## PROCES VERBAL DE AFISARE

„EXTINDERE CARIERĂ GIPS CHEIA: 1. LUCRĂRI SISTEMATIZARE VERTICALĂ: DESCHIDERE EXPLOATARE ȘI RECONSTRUCȚIE ECOLOGICĂ ZONE EPUIZATE; 2. CONSTRUIRE/EXTINDERE CARIERĂ EXPLOATARE GIPS CHEIA EST”

**Anexa 5.O**

Formularul pentru prezentarea soluțiilor de rezolvare a problemelor semnalate de publicul interesat

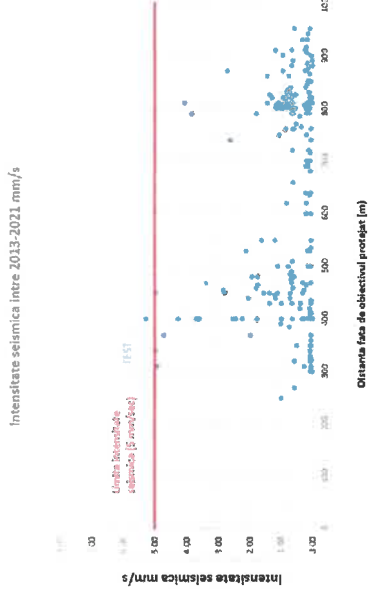
4			<p>Pag 13. Pilier de protecție la DJ – “Trebuie specificat că în cazul exploatării Cheia s-a stabilit un pilier de protecție la DJ și pilieri de protecție la căile de acces la treptele de exploatare. Rezervele imobilizate în acești pilieri vor fi extrase în retragere”</p>	<p>Protecția structurală a drumului va fi asigurată prin realizarea unui pilier la drumul județean cu o lățime de 20 m (Conform Legii nr. 198/2015 privind aprobarea Ordonanței Guvernului nr. 7/2010 pentru modificarea și completarea Ordonanței Guvernului nr. 43/1997 privind regimul drumurilor, Anexa 1, punctul b) de la zona drumului și are caracter permanent. Pentru menținerea drumului județean DJ103G curat, se va achiziționa un sistem de curățare a roților, care va fi amplasat la ieșirea dicarieră și va spăla toate mijloacele de transport care vor ieși din incinta carierei.</p>

Nr. Crt.	Numele și prenumele membrilor publicului interesat	Nr. de identificare în formularul prevăzut în Anexa nr. 5.N	Opiniile/comentariile/observațiile formulate	Soluția de rezolvare propusă de titularul proiectului
5			<p>Dorim sa ne explicati: cum se va asigura nedeteriorarea structurala a drumului? Si protectie in eventualitatea unui accident rutier? Cum se va mentine DJ curat (fara argila si alte sedimente aduse din cariere) pentru evitarea accidentelor rutiere?</p>	 
			<p>Pag 17 respectiv pag 68. – “Se urmărește ca, în viitor, exploatarea gipsului în zona satului Cheia să se facă exclusiv mecanic, atât datorită faptului că se poate recupera o cantitate semnificativă de rezervă prin eliminarea distanțelor de siguranță impuse în cazul derocării cu ajutorul explozivilor, cât și datorită faptului că se pot elimina efectele de disconfort cauzate localnicilor prin efectuarea de lucrări de derocare.” Mentionam ca: „riperul” menționat în raport nu a fost folosit niciodată - în zonele apropiate de sat derocarea s-a făcut și continua să se facă cu explozibil și cu picon mecanic – la folosirea explozibilului efectiv se zăduie casele</p>	<p>In cadrul exploatărilor miniere, conform legislației specifice în vigoare (Legea nr. 422/2001 cu modificările și completările ulterioare), distanța minimă față de patrimoniul cultural și local, unde se poate aplica metoda derocării prin împușcare este de 300 m, sub această limită fiind interzisă utilizarea explozibililor pentru derocare. Limita de 300 m a fost stabilită în urma realizării Studiului seismice realizate de Institutul INSEMEX și MAXAM.</p>

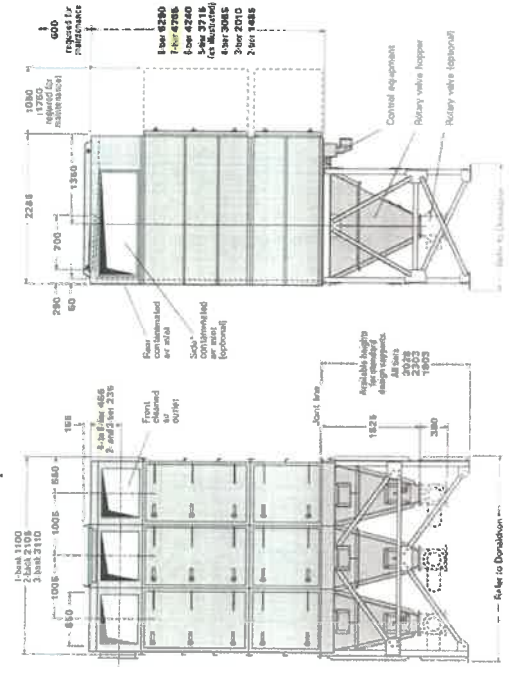
20			<p>Pag 99. Impactul asupra plantelor și persoanelor:</p> <p>Mentionam ca plantele sunt afectate - daca un exista fotosinteza ele mor, nu doar ingalbenesc si le cad frunzele; Deci afecteaza fauna- ea nu poate trai- populatia din zona (adica satul Cheia la 300m de cariera) este afectata – s-a luat in calcul problemele respiratorii ai locuitorilor din satul Cheia? Locuitorii satului chei consuma fructele si</p>	<p>Pentru reducerea impactului asupra plantelor din vecinătatea zonei de exploatare, cât și a populației din zona satului Cheia, Saint-Gobain are în curs de implementare o instalație pentru absorbția prafului generat în urma procesării rocilor, în stația de concasare-sortare. Aceste echipamente funcționează în regim continuu pe parcursul orelor de funcționare ale stației de concasare – sortare. Echipamentul nu poate fi deconectat de la procesul de concasare, fiind parte integrantă din stația de concasare – sortare.</p> <p>Descrierea completa se găsește la răspunsul aferent întrebării nr. 23.</p>

Nr. Crt.	Numele și prenumele membrilor publicului interesat	Nr. de identificare în formularul prevăzut în Anexa nr. 5.N	Opiniile/comentariile/observațiile formulate	Soluția de rezolvare propusă de titularul proiectului
21			<p>legumele care se afla in livezile/viile din vecinatatea zonei de exploatare (aproximativ 200 m) – ele fiind pline de praf alb nu afecteaza sanatatea lor?</p> <p>Pag 106-109. efectele proiectului Va rugam sa clarificati urmatoarele: Relief – diferenta de cota de 120m insemand ca va ramane o groapa de de 120m neastupata? Peisajul- activitatiile agricole si lucrarile de exploatare - adica pasunatul nu a afectat peisajul – insa o groapa de 120 de metri va afecta mult mai mult Nivel de zgomot – in cariera se lucreaza in 2 schimburi, prin urmare zgomotul ar fi pe durata de 16 ore si nu 8 ore, cum e mentionat. Nivelul de zgomot resimita in zona afectata, localitatea Cheia este conform baremelor legale? Care sunt acestea? (cu bibliografie) – S-a masurat zgomotul produs in timpul piconarii din satul Cheia, care e la distanta de 400m (prima casa din sat)? Riscuri pentru patrimoniul cultural – biserică unitariana- monument istoric e la 500m de locul exploatarii – este afectat. Riscuri sanatatea umana: - problema respiratorii (din cauza prafului emanat) locuitorii sat Cheia – de verificat volumul lor! Riscuri naturale:- ploile si topirea zapazilor (zapada ce nu pera mai avem in ultimii 5 ani, iar zapada de 70cm a fost ultima data in satul cheia acum 20 de ani) – apa pluviala care are scurgere natura nu afecteaza satul cauzand alunecari de</p>	<p>Exploatarea minieră nu va avea o adâncime mai mare de 40-50 m de la suprafața topografică inițială. Diferența de cota pe care dvs. o menționați în solicitare vine de la diferența de cota din extremitatea nordică și sudică a carierei, care după cum bine știți este amplă tasată din punct de vedere geomorfologic pe o zonă colinară cu o înclinație cuprinsă între 5-25 grade pe direcția Nord-Vest/Sud Est. Taluzele deschise în vederea efectuării exploatării, vor fi deschise temporar, respectând legislația minieră în vigoare privind construcția exploatării minieră la zi și în concordanță cu parametri stabiliți prin studiul geotehnic și hidrogeologic efectuat înainte de deschiderea acestei exploatări. Aceste taluze prezintă deschideri temporare, pe parcursul exploatării miniere, deoarece SGCPRO va efectua reabilitări de mediu, prin umplerea progresivă, a golului de excavare cu material rezultat din decoopta, totodată stabilizând terenul prin evacuări controlate de ape și construcții inginerești a zonelor de umplere post exploatare. Zgomotul generat de activitatea de exploatare este măsurat periodic de către firme specializate acreditate RENAR, cu respectarea Legii nr. 121/2019 privind evaluarea și gestionarea zgomotului ambiant și cu respectarea prevederilor STAS 10009/1988. Măsurătorile sunt efectuate la limita perimetrului de exploatare în timpul activității. Conform Autorizației de mediu nr. 53 din 07.02.2014, revizuită la data de 06.05.2016, programul de lucru este 16 ore /zi în două schimburi. Riscurile pentru patrimoniul cultural au fost prezentate anterior la punctul 12 din prezentul răspuns. După încheierea etapei de montaj și funcționarea noii instalații pentru absorbția prafului, riscul asupra sănătății populației se va reduce semnificativ. Metodele de gestionare ale apelor pluviale au fost prezentate în cadrul punctelor 16, 17 și 18 din prezentul răspuns.</p>

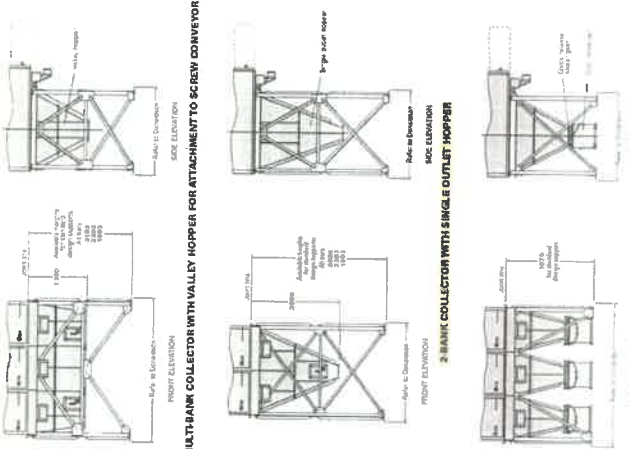
23			<p>Pag 117 – Deprafitorul de la statia de concasare-sortare Sa ne dovediti ca functioneaza non stop?</p>	<p>SGCPRO: Instalatia pentru absorbtia prafului generat în urma procesării rocilor, funcționează la capacitatea normată. Aceste echipamente funcționează în regim continuu pe parcursul orelor de funcționare ale stației de concasare – sortare. Echipamentul nu poate fi deconectat de la procesul de concasare, fiind parte integrantă din stația de concasare – sortare. În adăție la aceste echipamente mai sus menționate Saint Gobain Construction Products Romania, are în curs de execuție, o investiție de 1.7 milioane Euro, pentru punerea în funcțiuni a unei noi instalații de absorbtie a prafului generat în urma concasării, care va echipa ambele stagii de concasare – sortare ale stației (nu doar unul cum în prezent funcționează instalația mai sus menționată), cu o capacitate de însilozare masivă, astfel încât imisiile de praf generate de procesul de prelucrare sa fie diminuate la minimum posibil cu cele mai eficiente echipamente disponibile pe piața actuală în condițiile de lucru date.</p> <p>Mai jos exemplificam proiectul de îmbunătățire, cu parametri furnizați de producătorul acestor echipamente.</p>

Nr. Crt.	Numele și prenumele membrilor publicului interesat	Nr. de identificare în formularul prevăzut în Anexa nr. 5.N	Opiniile/comentariile/observațiile formulate	Soluția de rezolvare propusă de titularul proiectului																																																																																																																																				
<p><b>SPECIFICATIONS</b></p>
